# MODEL RELEASE NOTE

1. 모델 버전 DTNS FTG V3.2 2. 배포 일자 (YYMMDD) 23.01.16

그림 6. 오차주입 블록을 이용한 센서 오차 주입 결과

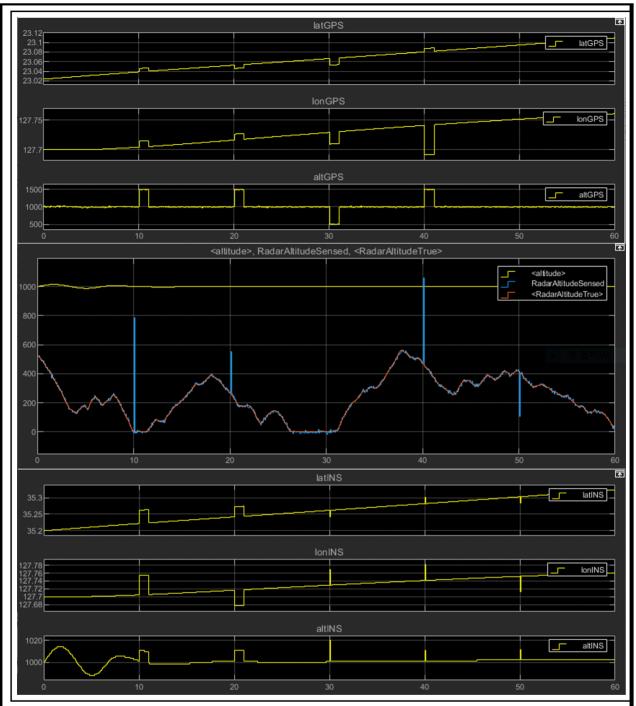
- 10초부터 50초까지 10초 간격으로 오차를 주입하도록 스크립트 작성 후 FTG.slx 모델을 실행하여 결과 확인
- 그림 6과 같이 센서 오차가 주입되었음을 확인
- 참고로 레이더 고도계 메시지의 AGL 고도의 최소 범위는 -50피트(-15.24미터) 로 포화되어 있음.
